**REF: EDIFICIO DE AULAS – AV. COSTANERA ESTE – E1 (UNL)
DPTO. LA CAPITAL – PROVINCIA DE SANTA FE (CU-024/20)
LICITACION PUBLICA INTERNACIONAL N° LPI 01/2020
EXPTE. N° REC-1037799-20**

CIRCULAR CON CONSULTA N° 19

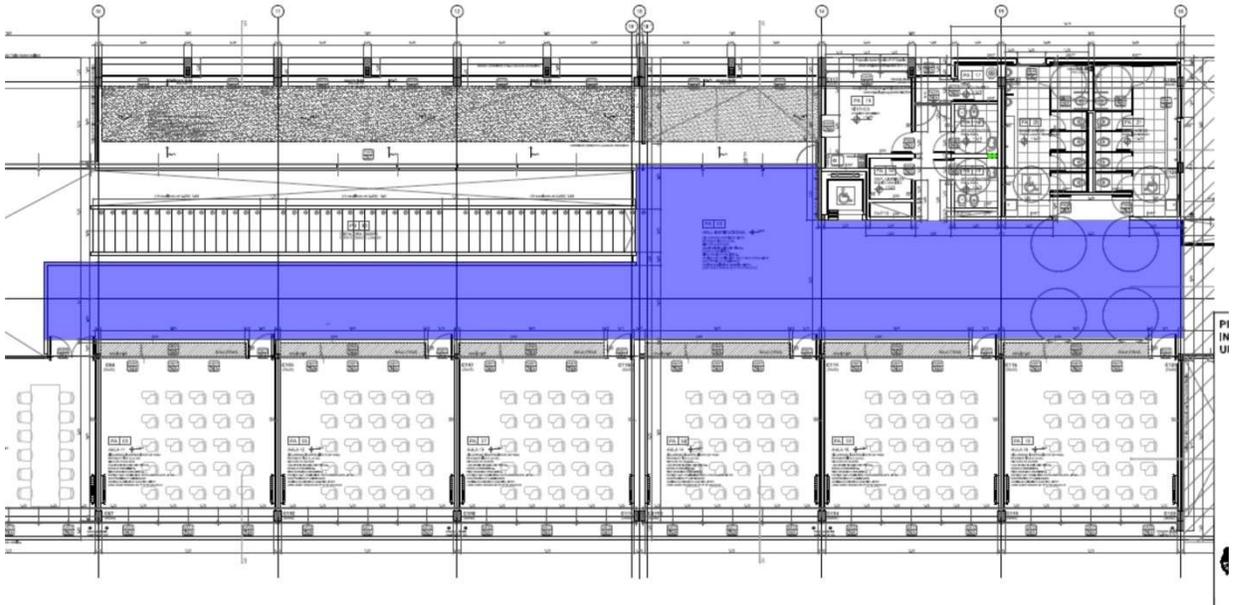
1 - RUBRO CIELORRASOS: Teniendo en cuenta la Respuesta de la Consulta n°11-d de la Circular n°1, la cual establece que “CIELORRASOS – de hormigón visto: No se ejecutarán, ni se cotizarán, el hormigón conformado por vigas y bajo losas de ese sector seguirán lo especificado para hormigón con terminación a la vista”, se pide precisar cuál es la terminación del cielorraso en los sectores donde se encontraba previsto “Hormigón visto”. Es decir. precisar si se considera que en este sector quedan a la vista los casetones sin agregar un hormigón adicional para el cielorraso, y si a estos se les realiza una pintura siliconada.

Además, teniendo en cuenta la Respuesta de la Consulta n°11 de la Circular n°4, se amplía la consulta y se pide precisar cuál es sector de cielorraso que correspondía a aplicar la terminación “hormigón visto” o la que corresponda aplicar, ya que no se encuentra claramente establecido el límite del área. Por lo tanto, se pide especificar si el área a aplicar ese tratamiento solo corresponde al sector en planta baja del “Hall institucional” donde se encuentra como terminación superior la losa casetonadas. En la siguiente imagen resaltando el área de dicho sector:

1 - Efectivamente, en ese sector queda a la vista el casetonado de hormigón con terminación a la vista, al cual se le agregará una pintura siliconada de base acuosa con terminación mate. Dicho sector, es el que se señala en la siguiente imagen. En el pasillo de ingreso a PA17 y el ingreso a núcleos sanitarios, se efectuará un cielorraso de yeso independiente, similar al de las salas aledañas.

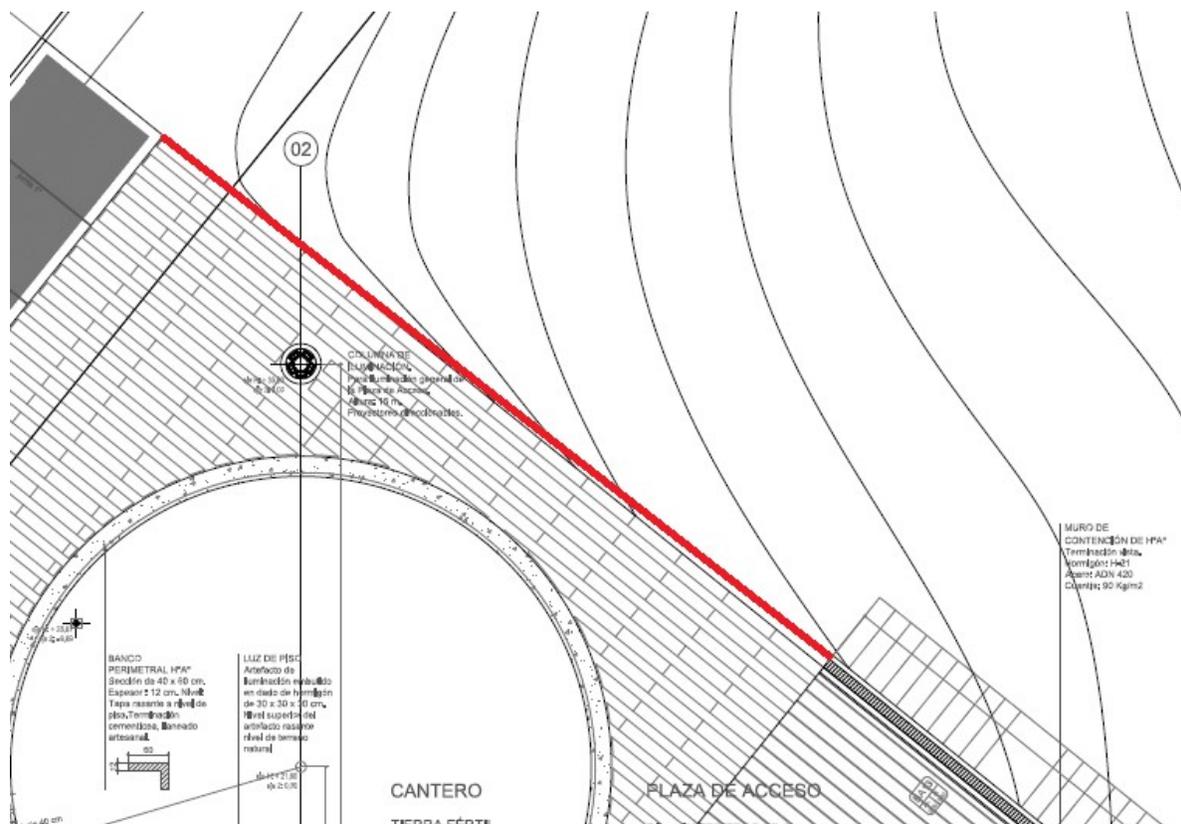
2 - RUBRO PISO PREMOLDEADO DE PLAZA DE ACCESO: Teniendo en cuenta la Respuesta de la Consulta n° 7 de la Circular n°4 y los planos (AR-01_ARQ.02.pdf y AR-02_ARQ.13.pdf), inferimos que se van a ejecutar elementos lineales tipo guardas de un determinado ancho compuestas por intertrabados y además estos “elementos lineales” van a estar separado por una determinada distancia según tres tipologías.

Por lo tanto, pedimos especificar para cada tipología (tipo 1, 2 y 3):

a- el ancho del elemento lineal con intertabado y la separación entre sí de estas franjas.

b-el tratamiento y especificaciones técnicas a utilizar en el sustrato inferior a las guardas de intertrabados.

c- el tratamiento y especificaciones técnicas del sector entre guardas (donde no contiene intertrabados).

d- la forma técnica de confinamiento de las guardas de intertrabado, ya que consideramos que es necesario utilizar cordones.

2 - Ver la descripción en Proyecto Plaza de Acceso en la Reseña Técnica de la Obra e Ítem 7 del Rubro Solados Exteriores del Pliego de Especificaciones Técnicas Particulares. Mas allá de ello, se aclara que los pisos en general de la Plaza de acceso de realizarán con pavimento del tipo Intertrabado siguiendo la descripción de los artículos antes enunciados. Las líneas o guardas tienen coincidencia con las vigas de contención que permitan la adecuada compactación de este elemento. Sobre estas vigas, a modo de terminación superficial, llevará una “tapa” de premoldeados prefabricados de hormigón de 20cm x 80cm aplicados sobre el elemento estructural con mortero cementicio y puente de adherencia.

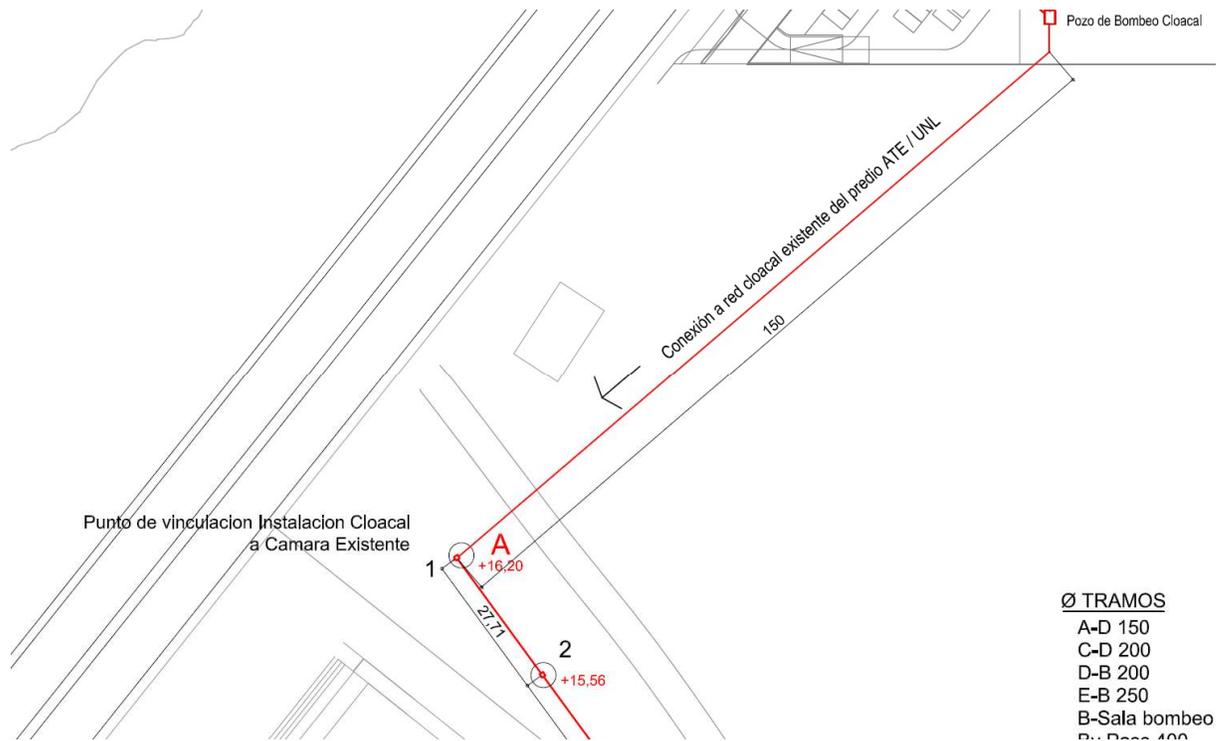
3 - Se solicita resolución técnica prevista para salvar la diferencia de nivel entre la plaza de acceso y el área sin intervenir, en el sector que se encuentra entre la vereda y el comienzo del muro de contención (coincidente con la escalera). Ya que no está establecido el uso de un muro de contención y consideramos que hay un desnivel de alrededor de los 2 m. En la siguiente imagen se encuentra señalado el sector.

3 - En dicho sector, continuará el muro de contención hasta la vereda municipal, con las mismas características técnicas descriptas en el plano AR-01_ARQ.02

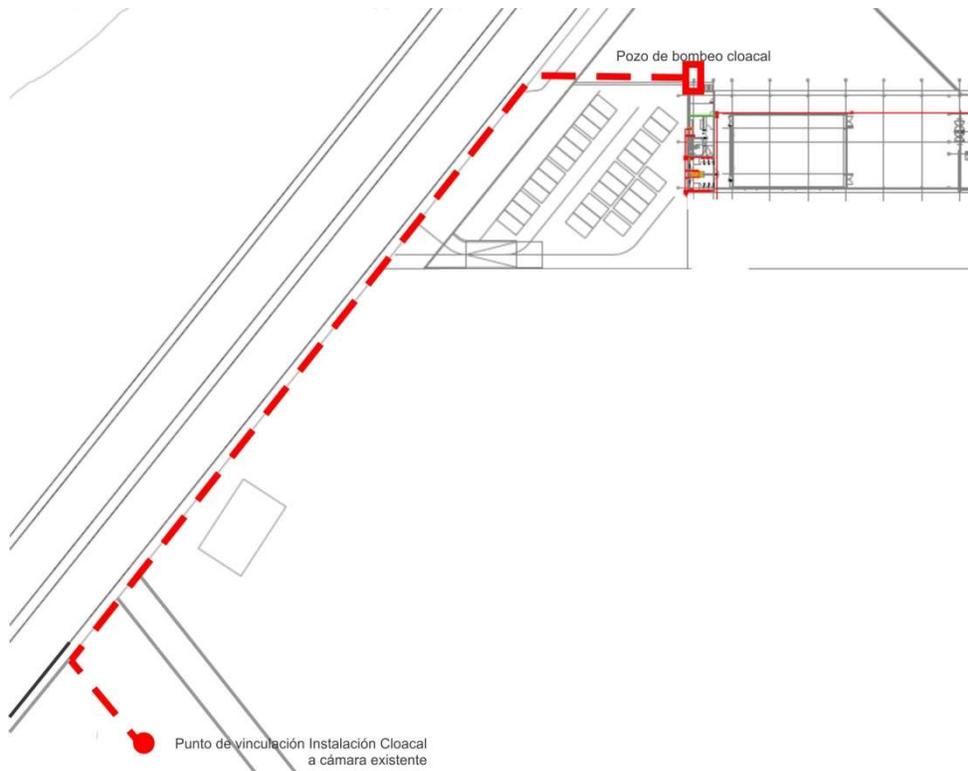
4 - COTAS EN PLANOS: Se solicita unificar los planos de referencia del plano "IS-01_I.Clo.01.pdf" con los planos de altimetría del proyecto, ya que en plano "IS-01_I.Clo.01.pdf" se encuentran niveles de cota de nivel de 16 m, los cuales difieren en gran medida con las cotas del proyecto que están alrededor de los 10m según plano "PP01_Planialtimetria.pdf". A continuación, se presenta una imagen del punto de referencia:

4- Los documentos que integran el legajo se complementan entre sí, de modo que cualquier error u omisión de uno de ellos queda salvado por su sola referencia en el otro. Más allá de lo expresado, aclaramos que la traza definitiva de la conexión a la red cloacal existente, según el siguiente esquema:

En su recorrido, llevarán dispositivos que permitan el acceso para limpieza de la cañería de impulsión (cámaras con tapa superior con ramal "T" con acceso superior con brida ciega) en un todo de acuerdo a reglamentaciones vigentes.

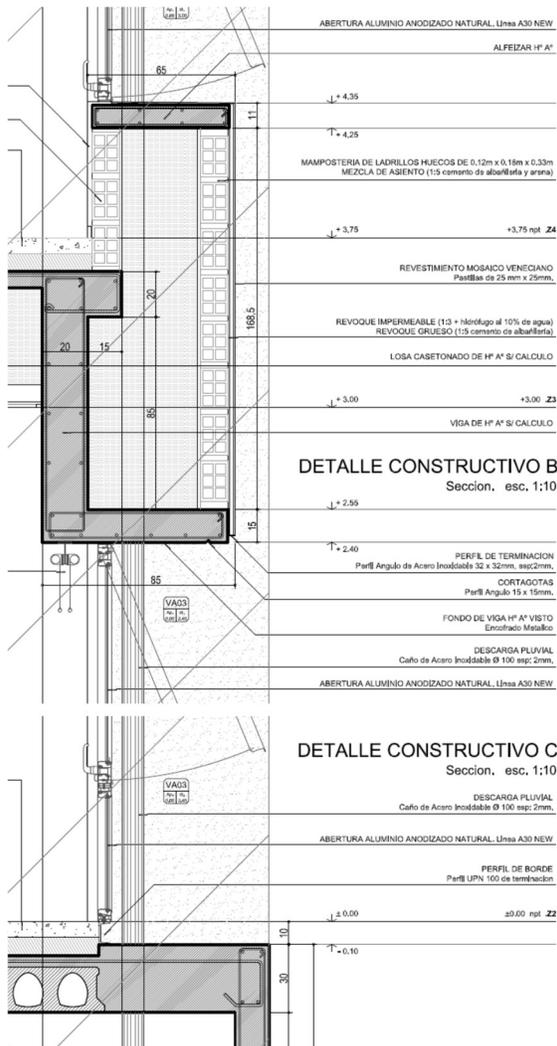
7 - IMPERMEABILIZACIÓN: En caso de ser necesario, se solicita especificaciones técnicas sobre el tratamiento de impermeabilización sobre los antepechos de hormigón visto. Por ejemplo, el antepecho de la imagen a continuación:

7 - Los antepechos se ejecutarán de Hormigón armado, tendrán pendiente mínima de escurrimiento hacia el exterior y llevarán, como todas las estructuras de hormigón expuestas a la vista, un tratamiento con pintura siliconada en un todo de acuerdo a lo expresado en los Pliegos.
